Mission régionale d'autorité environnementale
Grand Est

**Avis sur l'ouverture de travaux miniers et la modification des
conditions d'exploitation
d'un dispositif de géothermie sur nappe à Strasbourg (67)
porté par la société CIC Est**

n°MRAe 2024APGE5

Nom du pétitionnaire	CIC Est
Commune	Strasbourg
Département	Bas-Rhin (67)
Objet de la demande	Autorisation d'ouverture de travaux miniers (forage d'un puits) et modification des conditions d'exploitation d'une installation de géothermie sur nappe
Date de saisine de l'Autorité environnementale	28/12/2023

Illustration 3: périmètres d'exploitation et de protection sollicités

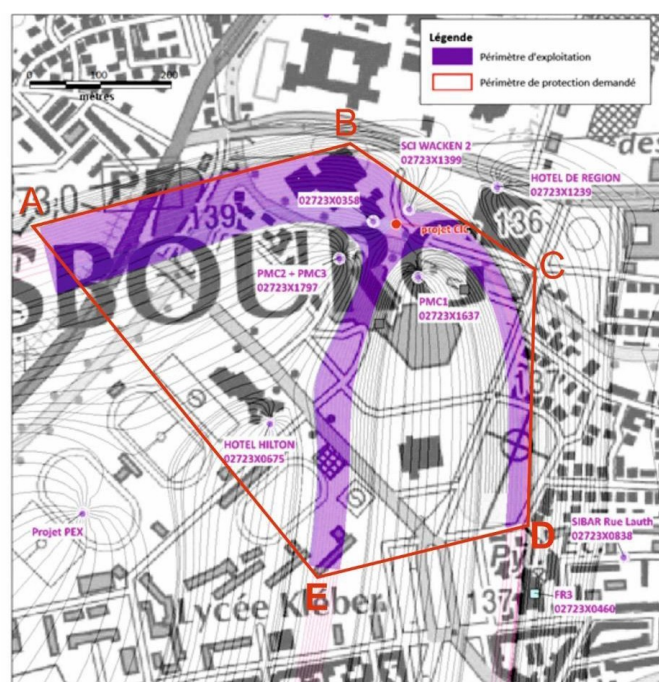
CIC Est demande la protection de son système géothermique par l'établissement d'un périmètre de protection visant à contraindre de nouveaux projets ayant des impacts sur les eaux souterraines à la démonstration de l'absence d'incidence sur le système de CIC Est et à leur interdiction dans le périmètre d'exploitation de l'ouvrage.

Compte tenu des autres ouvrages et des périmètres d'exploitation et de protection leur étant affectés, l'Ae constate d'une part une interférence entre puits dans le secteur et d'autre part, à terme, le gel de tout développement géothermique dans le secteur par cumul de projets. Elle s'étonne de l'absence de démarche concertée entre les exploitants de dispositifs de géothermie sur nappe voire de mutualisation des puits et réseaux qui permettraient de minimiser les interférences entre puits et les cumuls d'impacts sur l'environnement, ainsi qu'une sobriété de consommation du potentiel géothermique local et un partage élargi de cette énergie à d'autres bâtiments et usagers.

L'Ae signale que le guide du BRGM¹² préconise une étude de l'influence des prélèvements sur les ouvrages voisins dans un rayon de 500 m, soit au-delà du périmètre de protection sollicité dès les essais de pompage.

Concernant l'interdiction de nouvel ouvrage dans le périmètre d'exploitation, l'Ae s'est interrogée sur le frein aux dispositifs géothermiques par cette interdiction alors que le PLUi de l'Eurométropole de Strasbourg impose les dispositifs mobilisant des énergies renouvelables pour la régulation thermique des bâtiments. **Elle rappelle son encouragement à une réflexion de partage et mutualisation de la ressource géothermique entre usagers à partir des ouvrages existants ou projetés.**

L'Ae recommande aux porteurs de tels projets et aux services de l'État en charge des questions d'aménagement du territoire, des eaux souterraines, de l'énergie et du climat, de mener, en lien avec l'Eurométropole de Strasbourg et les exploitants et professionnels de la Géothermie concernés, une étude spécifique de l'incidence de la multiplication des projets géothermiques dans le secteur de Strasbourg et plus largement de l'EMS sur les eaux souterraines

L'Ae recommande au pétitionnaire de préciser les ouvrages présents dans un rayon de 500 m et les modalités de réalisation de l'étude d'influence sur ces ouvrages.
